نگهداشت و افزایش تولید میدان نفتی بینک
سطح الارض

احداث ردیف تراکم گاز در ایستگاه جمع آوری بینک

PDMS Model Review Report (90%)

پروژه	بسته کاری	صادر کننده	تسهیلات	رشته	نوع مدرک	سریال	نسخه
BK	GCS	PEDCO	120	PI	RT	0005	D01

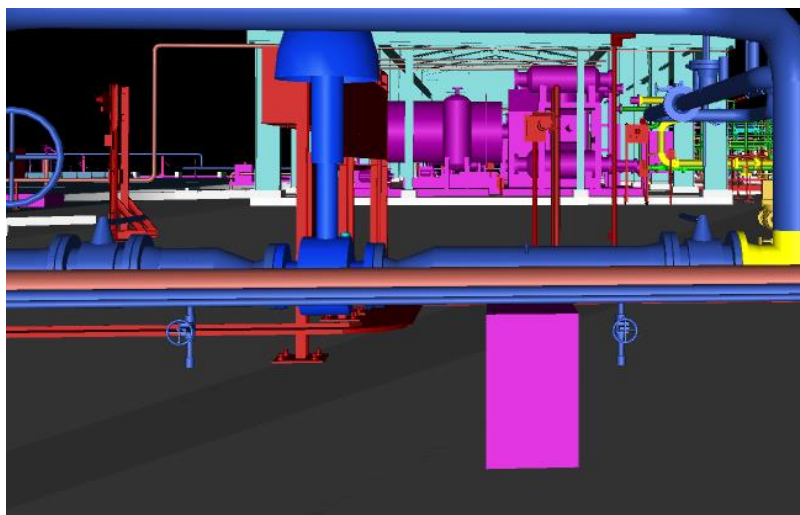
- 6.1** For better access to valves and psv flanges, Platforms shall be extended. This item should be checked for all platforms and if required applied if required. For example, v-2105 platform shall be modified by moving the valve or extending of platform.

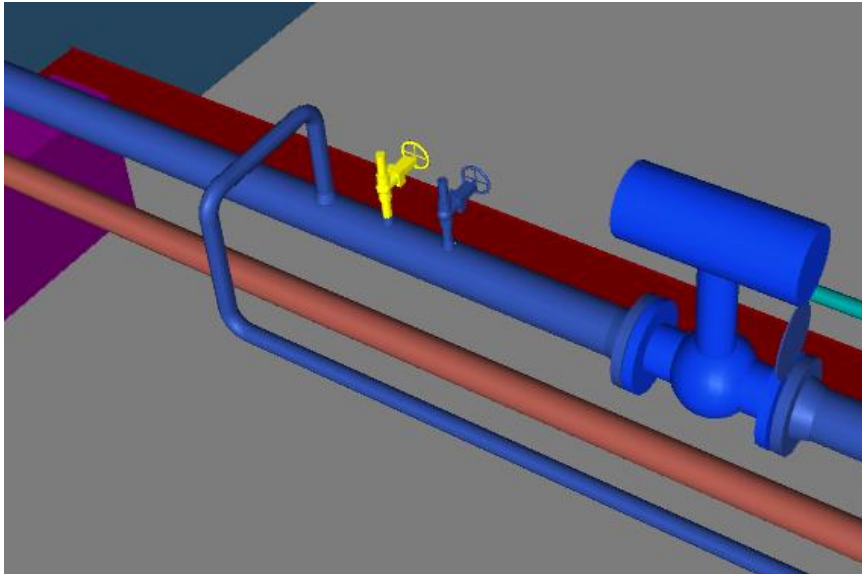
- 6.2** Hand wheel of manual valve which is located before FCV-2101 shall be rotated 180 degrees. (To have more distance of hand wheel from JB)

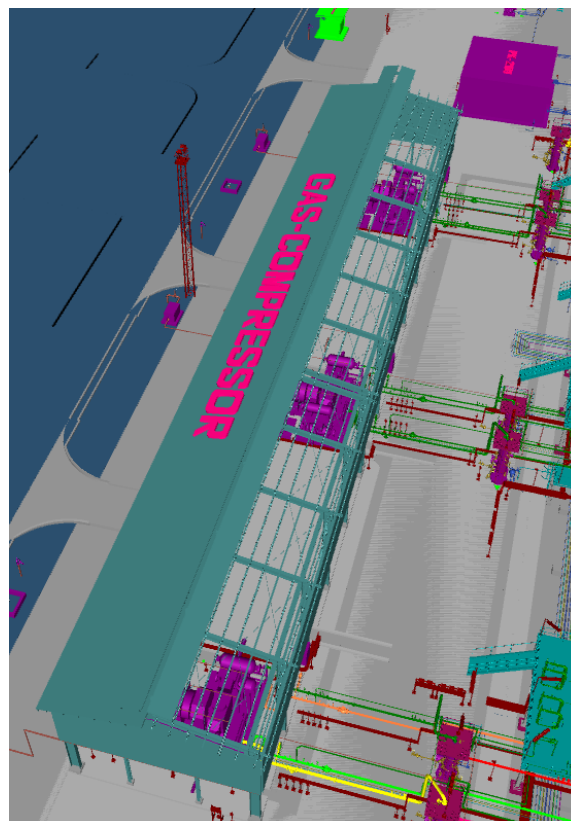
- 6.3** All drain valves shall be installed at elevation higher than the closed drain header. The route of connection to CDH header shall be finalized at site.

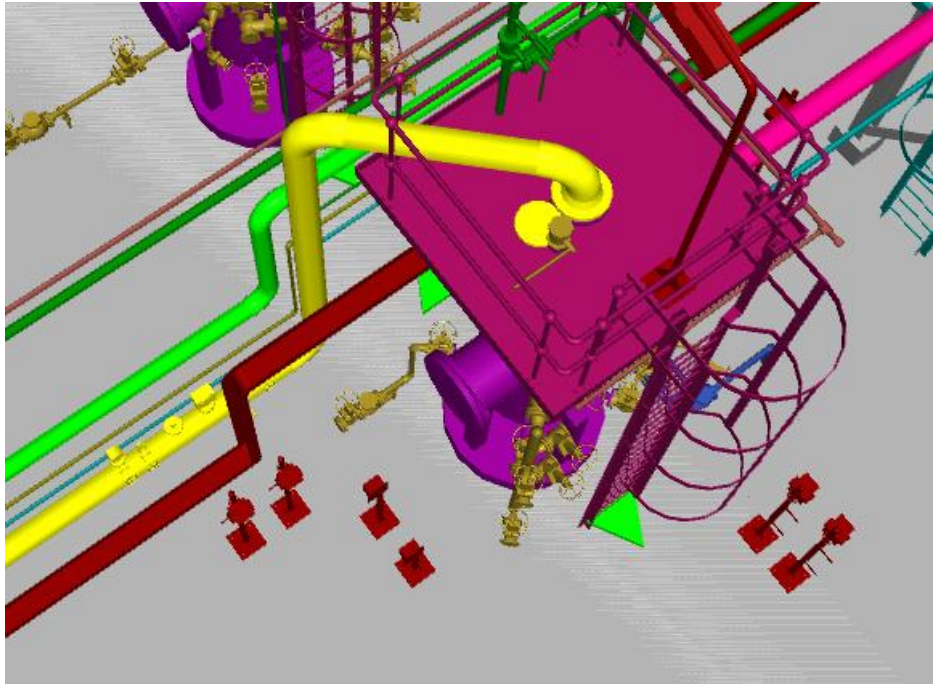
6.4 Details of sampling connection shall be illustrated in 3d model.

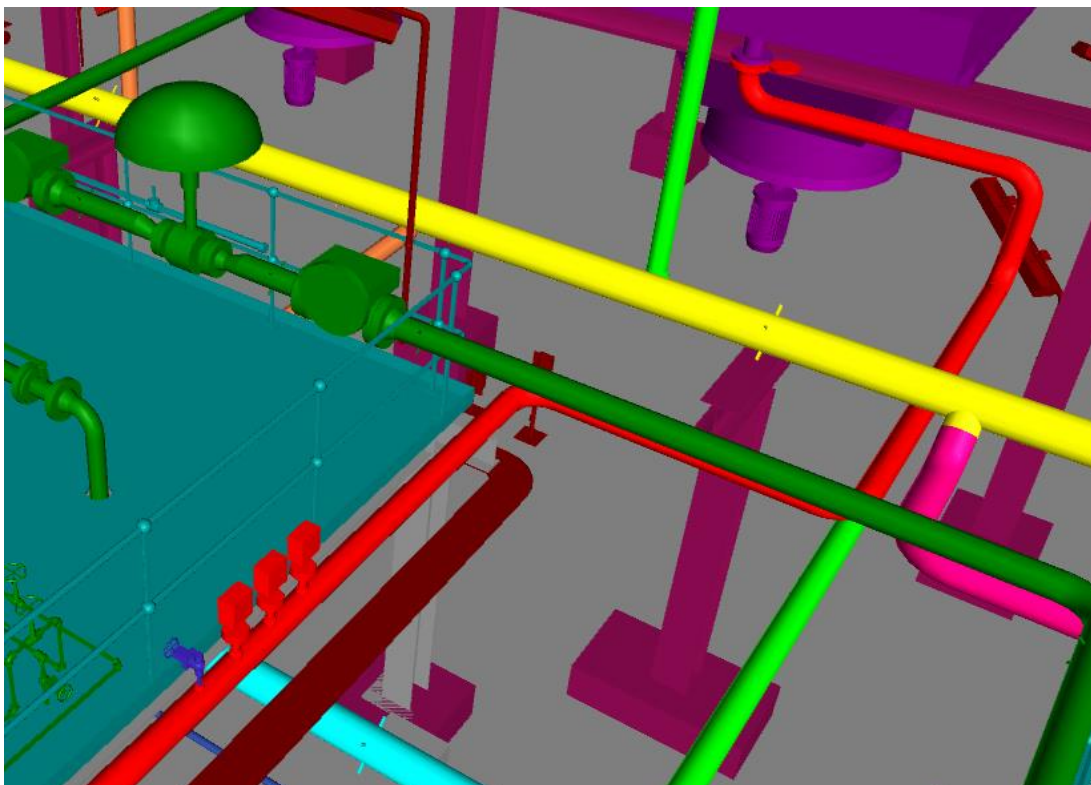
6.5 3D model of gas compressor package and dehydration package will be finalized after related 3d model meeting.

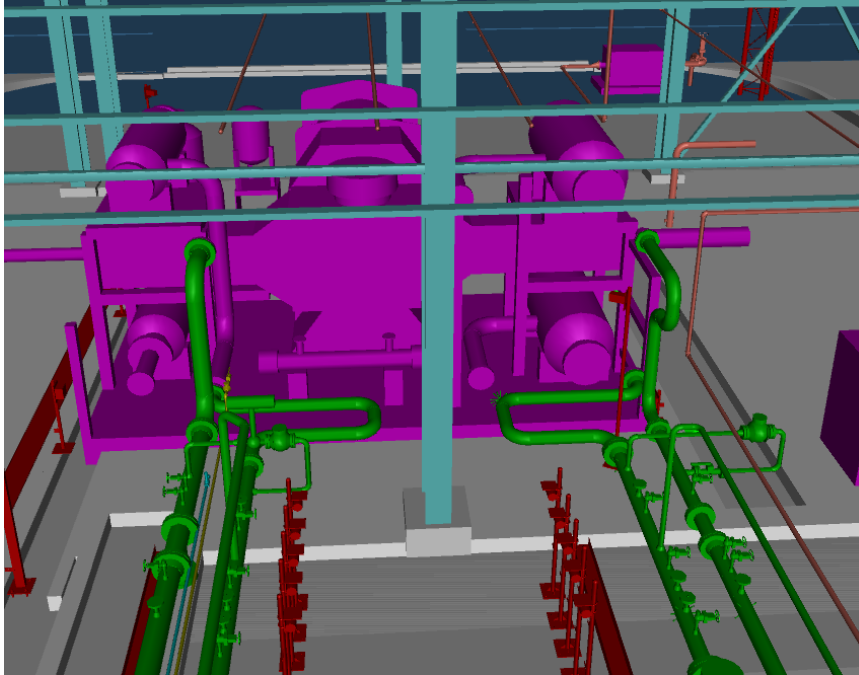
6.6 A Removable Spool shall be added on inlet line of V-2101 (A/B/C).

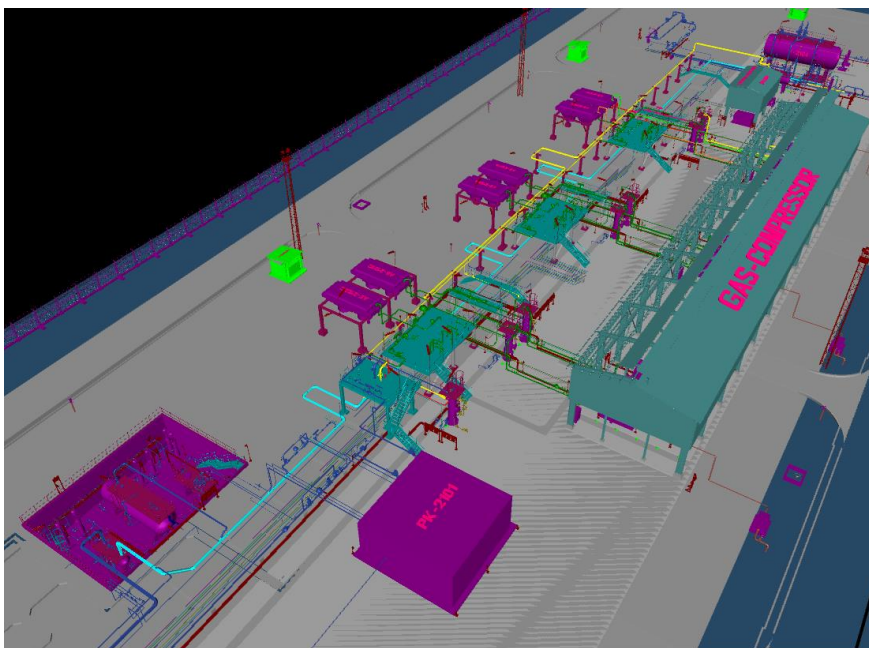
6.7 All instrument branch of gas cooler outlet line shall be moved to near of related platform.

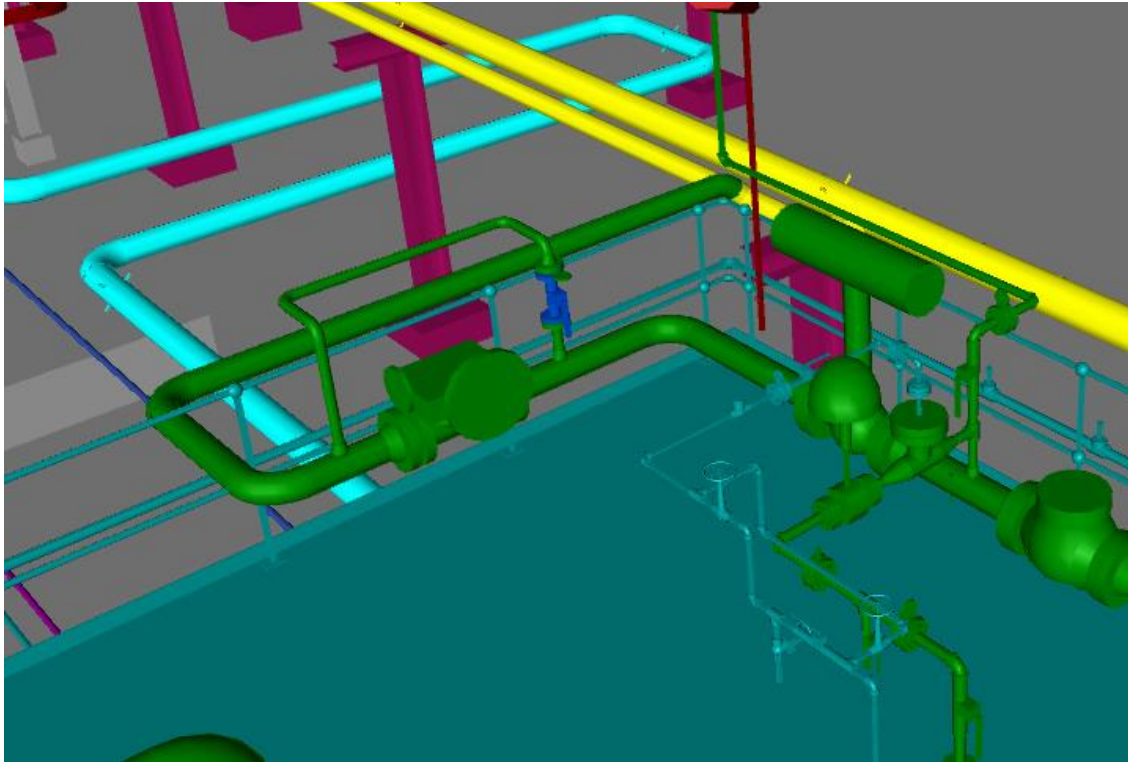
6.8 Client suggestion about removing of expansion loop which located on inlet line of gas compressors shall be checked.

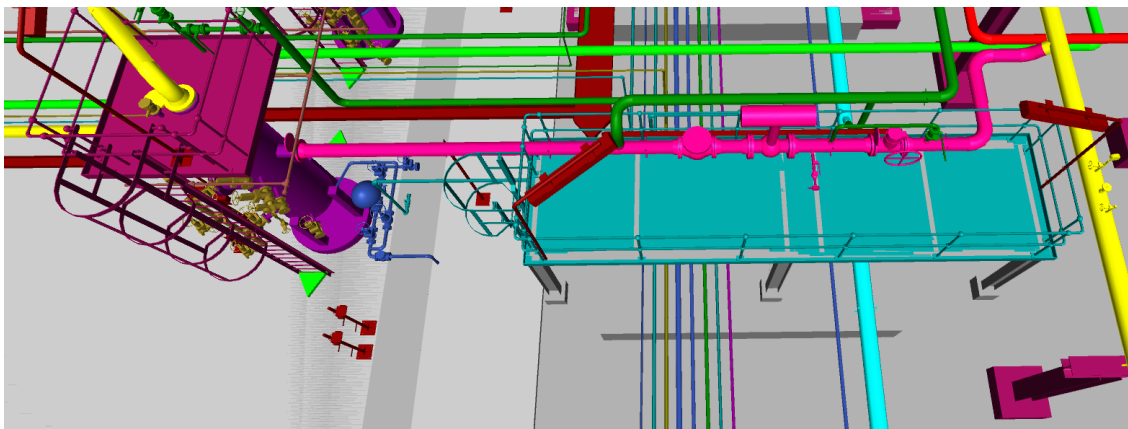
6.9 All hydrostatic test vent and drain shall be added to 3D model.

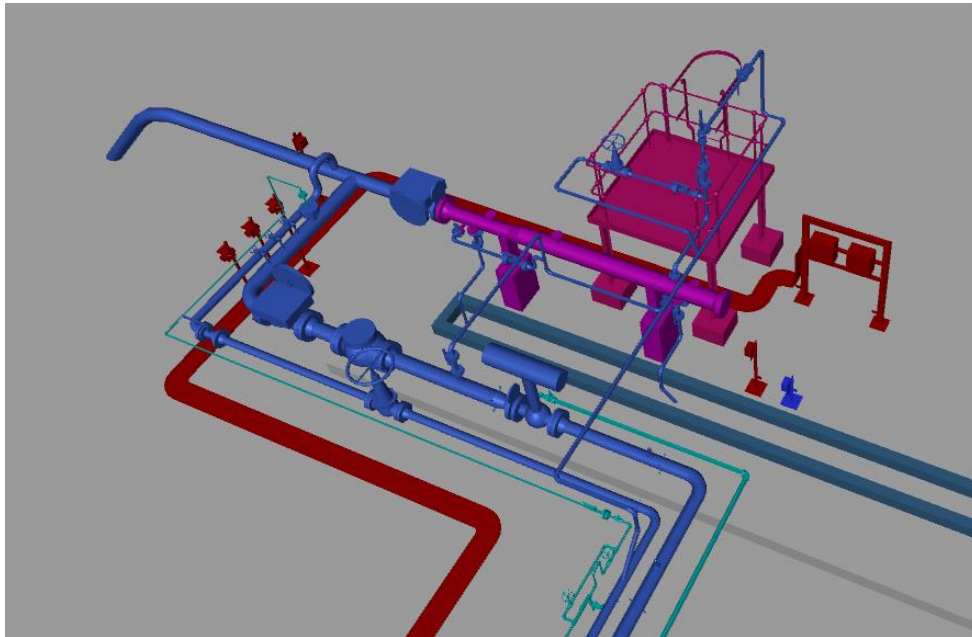
6.10 The requirement to have 2" manual valve on outlet line of gas cooler shall be checked

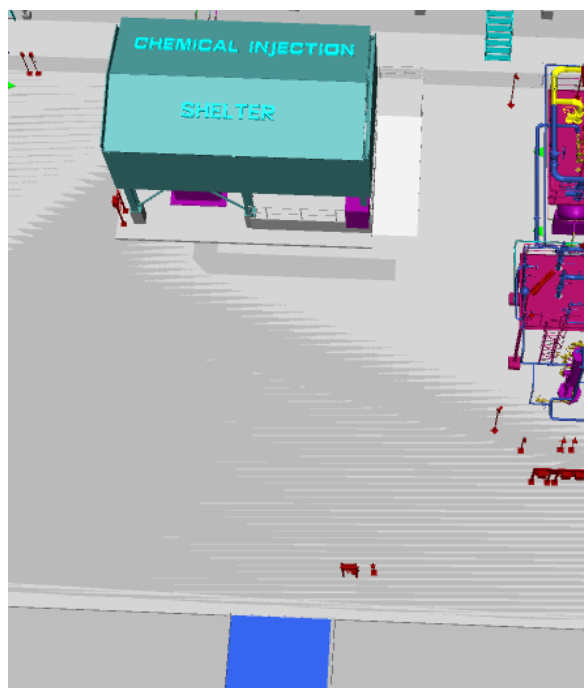
6.11 Client suggestion about requirement of adding balance valve, PIT and purge item for inlet line of V-2101A/B/C shall be checked by vendor.

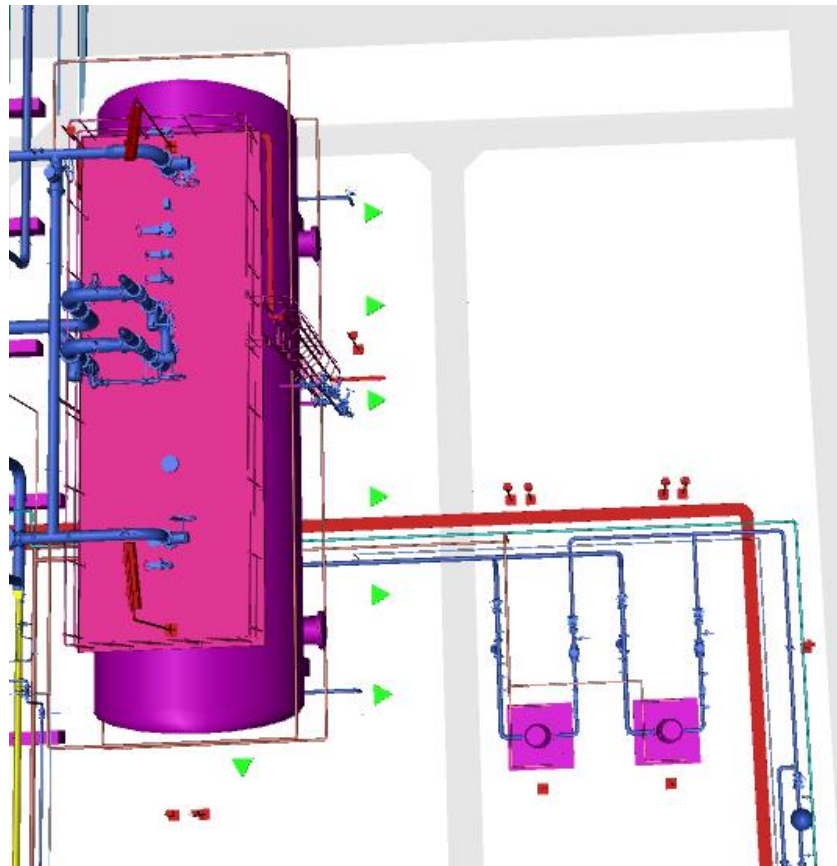
6.12 Location of FGD-6003 and TGD-6003 shall be revised and access area for PR-2002 shall be provided
